Parere n. 886 del 30 ottobre 2023

Progetto:	<p><i>Verifica di assoggettabilità alla VIA</i></p> <p>Progetto di fattibilità tecnico-economica "S.S. 260 Picente - Dorsale Amatrice -Montereale - L'Aquila Lotto V dallo svincolo di Cavallari fino al confine regionale - 1° Stralcio"</p> <p>ID_VIP: 9464</p>
Proponente:	<p>ANAS S.p.A.</p>

Figura 8 – Alternativa “A” (in viola) e “B” (in verde) sovrapposizione tracciati

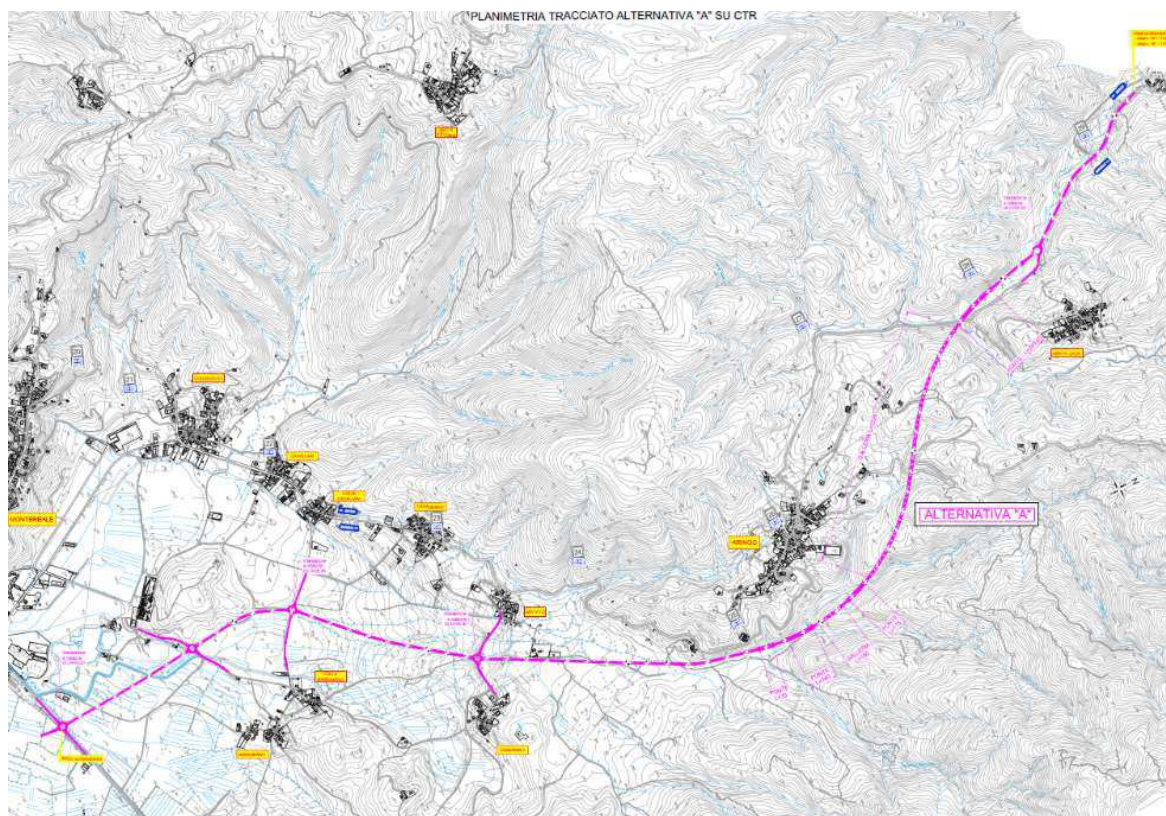
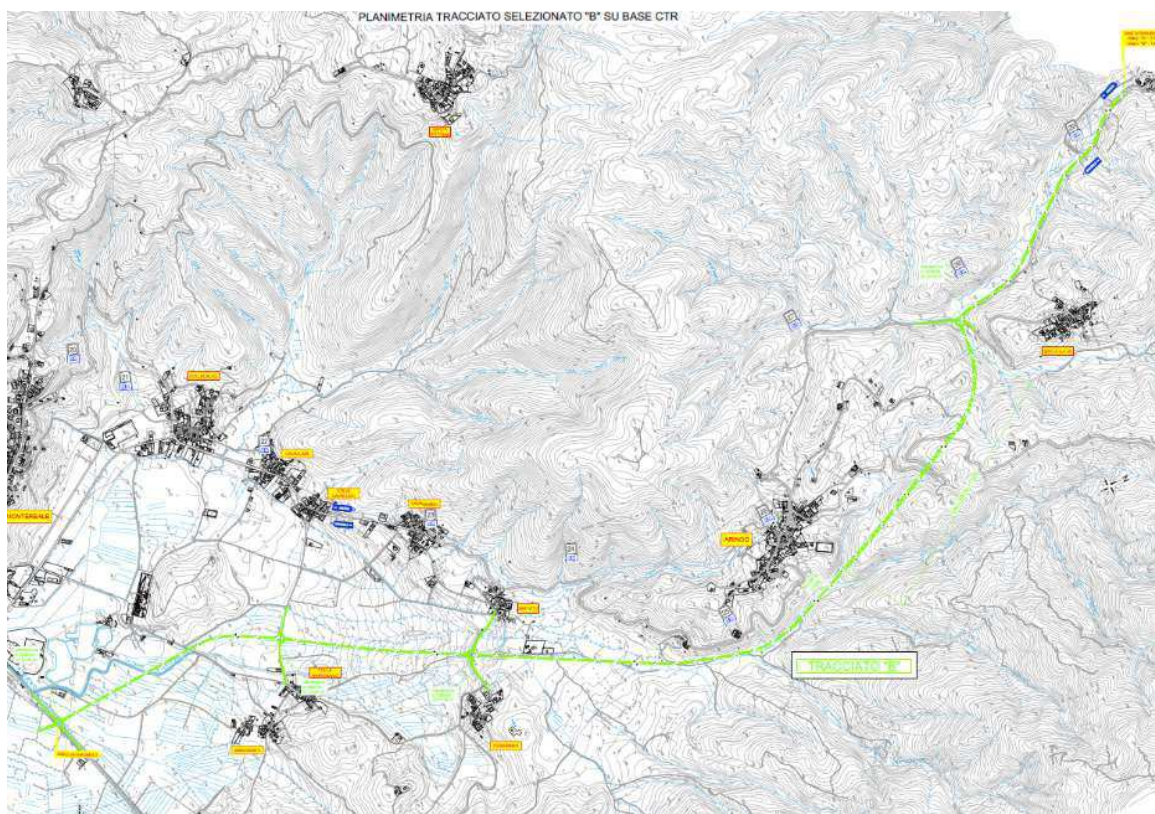
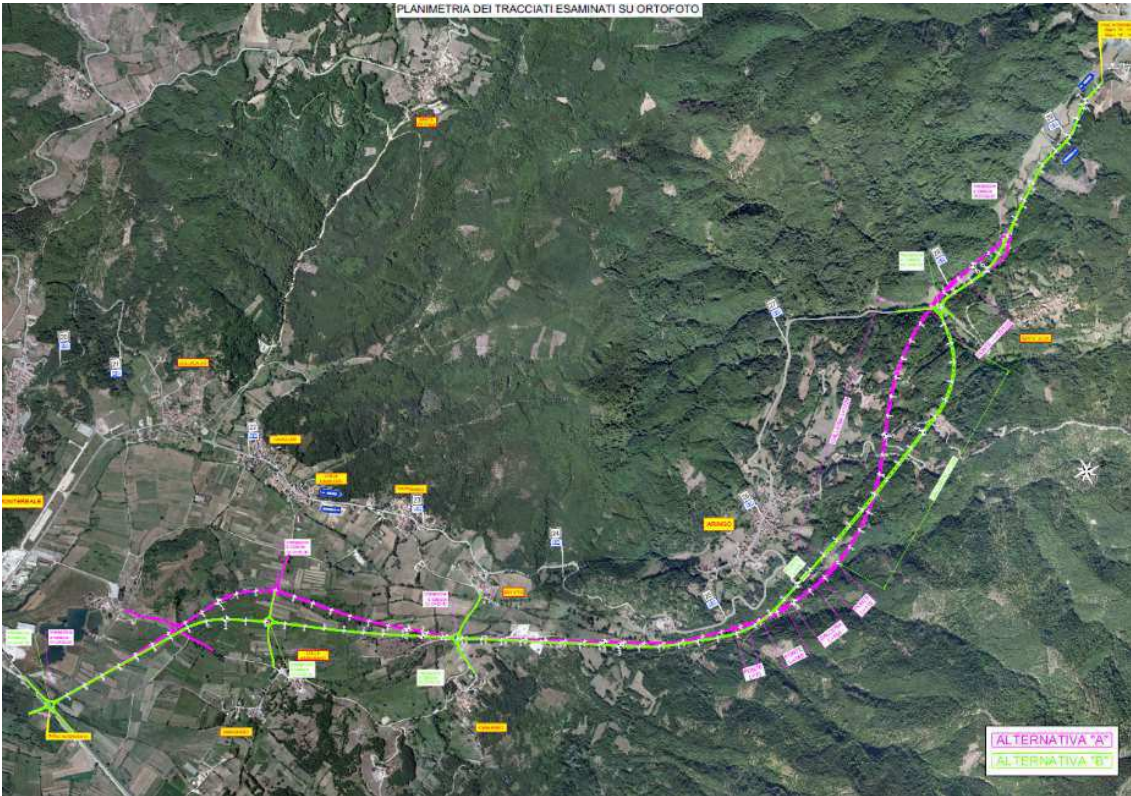
- 2.1. Le due alternative proposte sono analizzate in termini ambientali sono con riferimento ai "vincoli". approfondire lo studio delle 2 alternative in termini più specificatamente ambientali. In particolare,

considerando che le due alternative sono valutate con riferimento all'intero tracciato, il confronto è fortemente condizionato dal confronto tra un tracciato in galleria e uno all'esterno.

- 2.2. Confrontare le alternative proposte con riferimento ai tratti specifici della presente procedura, con particolare ma non esclusivo riferimento, ai tratti AP1-AP2-AP3 che costituiscono nuovo tracciato stradale. Valutare le diverse componenti ambientali (suolo inteso sia come idrogeologia che come consumo e frammentazione, ambiente idrico, rumore, etc.).
- 2.3. Considerare quanto richiesto dal Comune di Montereale in sede di conferenza dei servizi in merito alla predilezione dell'alternativa A (rispetto alla prescelta B) fino alla rotatoria R3; il rinvio di tale analisi in fase di progetto definitivo con definizione di diverso tracciato presupporrebbe una nuova valutazione ambientale, almeno a livello di assoggettabilità

Figura 25 – Zone protette in area vasta

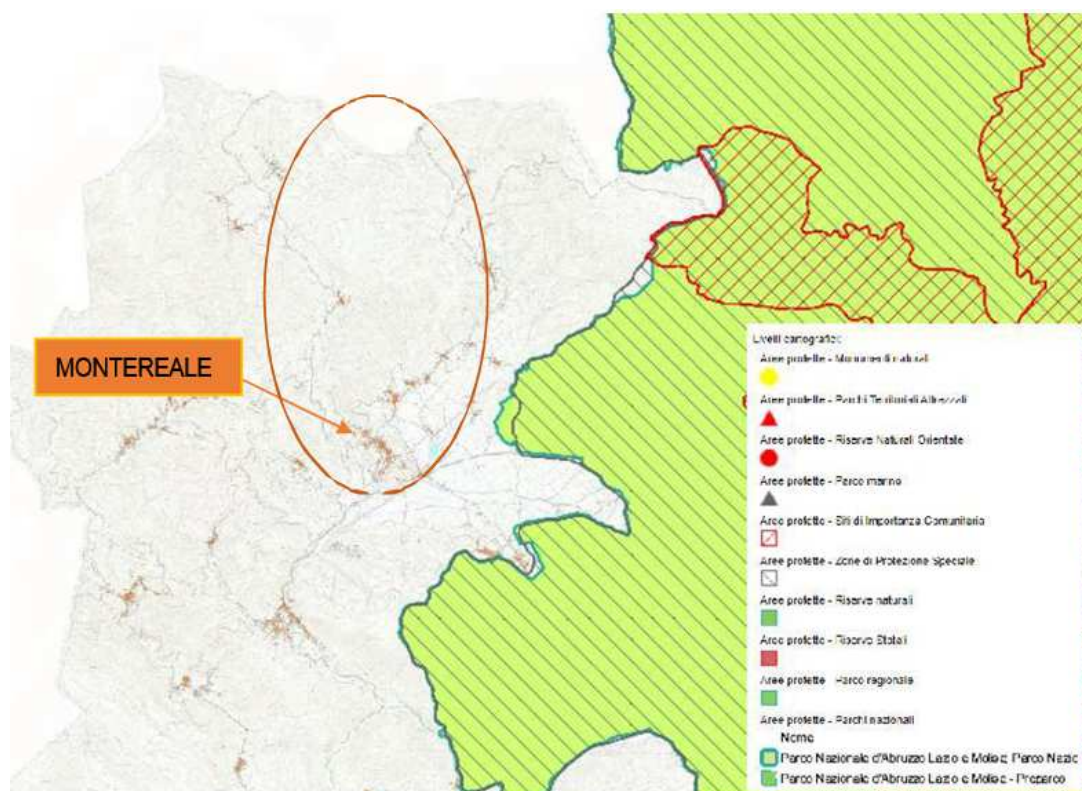
- 4.1. Con riferimento alle aree naturali protette lo SPA fa riferimento alla cartografia B30- T00-SG00AMBCT00A "Carta delle aree protette" senza indicare i siti individuati e le distanze dei siti medesimi. Indicare chiaramente i siti individuati in area vasta e le motivazioni che consentono di escludere interferenze indirette. Considerando la distanza di poco superiore a 1000 m del sito ZSC IT7110128 Parco Nazionale Gran Sasso - Monti della Laga, sviluppare una valutazione di incidenza a livello di screening.
- 4.2. Chiarire l'assenza di rete ecologica nell'area di interesse anche con documentazione cartografica adeguata
- 4.3. Esplicitare gli elaborati progettuali che identificano in posizione e tipologia i "tombini per la fauna" indicati nello SPA; elencare chiaramente tali interventi

Riguardo alla richiesta di integrazione 4.1: “con riferimento alle aree naturali protette lo SPA fa riferimento alla cartografia B30- T00SG00AMBCT00A “Carta delle aree protette” senza indicare i siti individuati e le distanze dei siti medesimi. Indicare chiaramente i siti individuati in area vasta e le motivazioni che consentono di escludere interferenze indirette. Considerando la distanza di poco superiore a 1000 m del sito ZSC IT7110128 Parco Nazionale Gran Sasso – Monti della Laga, sviluppare una valutazione di incidenza a livello di screening”, il Proponente afferma che “il sito Natura 2000 presente in prossimità del tracciato di cui al PFTE per la realizzazione dei lavori della ”S.S. 260 Picente - Dorsale Amatrice – Montereale -L'Aquila Lotto V dallo svincolo di Cavallari fino al confine regionale- 1° Stralcio è la ZPS IT7110128 Parco Nazionale Gran Sasso Monti della Laga che si trova nel punto più vicino a c.a 1 km in linea d'aria. In riscontro alle richieste si fornisce in allegato la valutazione di incidenza a livello di screening.”

Il Proponente riporta unicamente “Si sottolinea come la porzione di territorio interessato dal progetto in esame non appartiene ad alcuna zona sottoposta a speciali tutele quali SIC, ZCS, ZPS, riserve naturali o parchi sia nazionali che regionali.”, senza valutare eventuali interferenze indirette.

Figura 28 – Sistemi di mitigazione acustica: barriere fonoassorbenti miste PMMA/CORTEN

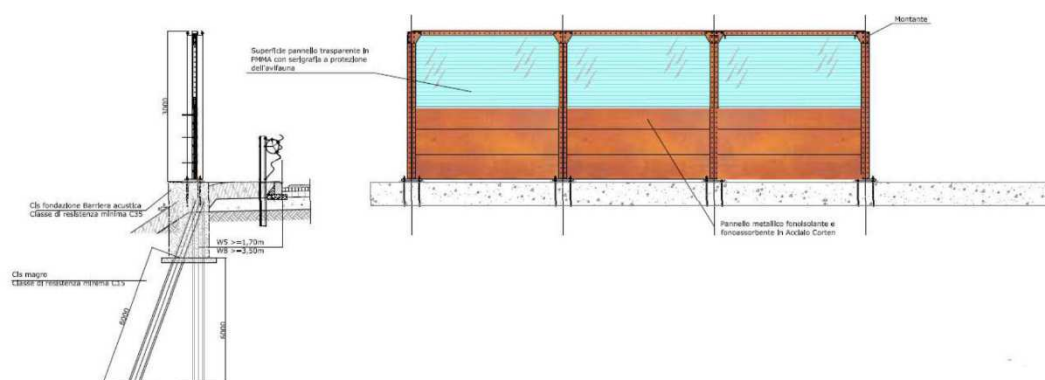
- 9.3. Inoltre, chiarire la circostanza che nello SPA sono previsti due tratti di utilizzo di barriere fonoassorbenti miste PMMA/CORTEN, rispettivamente di lunghezza pari a 40 e 50 metri e di altezza 2,5 metri, come da tipologico riportato, mentre le stesse non sono riportate in nessun elaborato progettuale, né grafico né di computo.

Per quanto riguarda le richieste 9.2, 9.3, 9.4, 9.5, 9.6, il Proponente non ha fornito la descrizione dei ricettori sensibili (richiamati dallo stesso nella risposta alla richiesta 9.3 per esplicitare l'uso delle barriere fonoassorbenti). Il Proponente non ha fornito in base alla richiesta 9.4 i limiti di rumore in quanto non sono presenti ricettori sensibili nel corridoio di 250 m, inoltre non sono state effettuate stime sul livello di rumore. Per la richiesta 9.6 di monitoraggio acustico post operam il Proponente riporta la seguente risposta *“la campagna post-operam sarà condotta sulla scorta di un progetto di monitoraggio basato su una serie di metodiche di misure standardizzate, ipotizzando l'esecuzione di misure settimanali con postazione fissa per la determinazione dei livelli di rumorosità prodotto dal traffico veicolare nei punti di interesse in fase di esercizio. Sono previste, inoltre, misurazioni di breve periodo per la verifica dei valori sui ricettori. La strumentazione utilizzata sarà costituita da fonometri integratori di classe I. Per la scelta del periodo di monitoraggio valgono le prescrizioni della buona pratica ingegneristica, unitamente alle raccomandazioni contenute nelle norme UNI ed ISO di settore e nel Decreto sulle modalità di misura del rumore. In caso di superamento dei valori limite di rumorosità verranno installate, lungo la via di propagazione del rumore dalla sorgente al ricettore, delle barriere fonoassorbenti miste PMMA/CORTEN di altezza pari a 2,5 m”.*

Figura 29– Planimetria delle interferenze

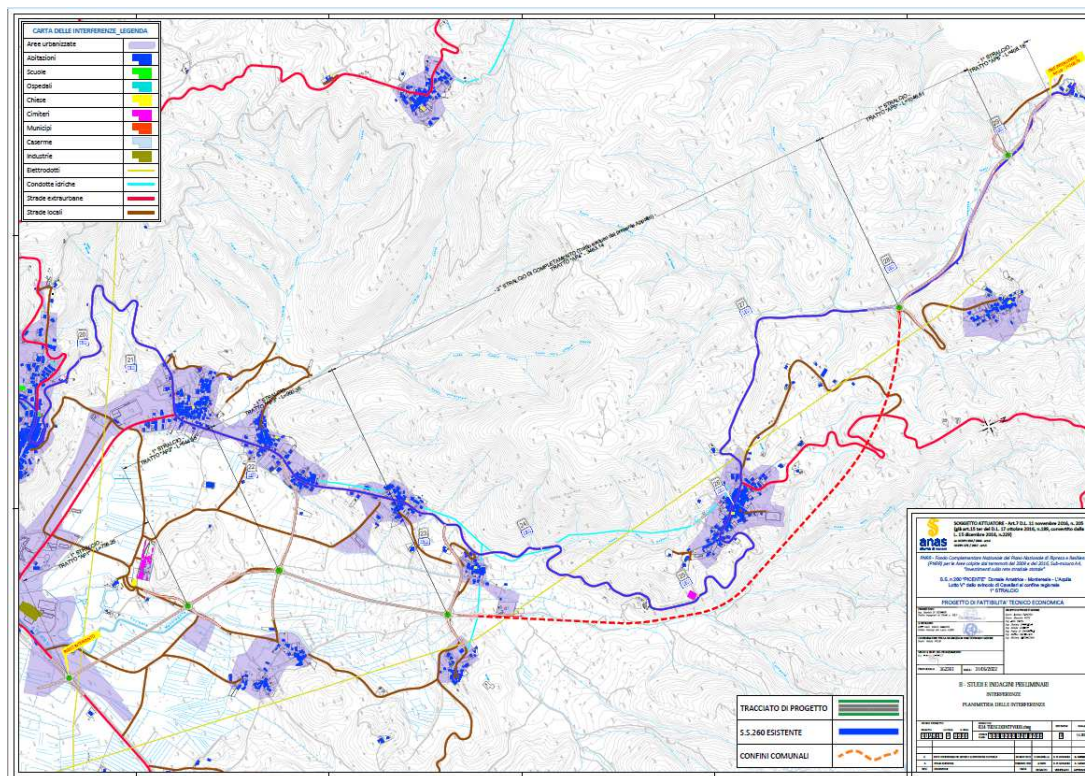
- 9.2. Individuare e descrivere i ricettori, sensibili e non, integrando la documentazione con il censimento dei ricettori presenti in un’area di studio (posizione, distanza e dalla strada, destinazione d’uso, altezza e numero di piani) pari all’ampiezza della fascia di pertinenza da estendersi al doppio nel caso di ricettori particolarmente sensibili. Chiarire le basi di analisi che portano ad indicare nello SPA semplicisticamente che “i ricettori sensibili sono rappresentati dalle frazioni urbanizzate dei comuni attraversati, che si possono evincere nella Carta delle Interferenze”.
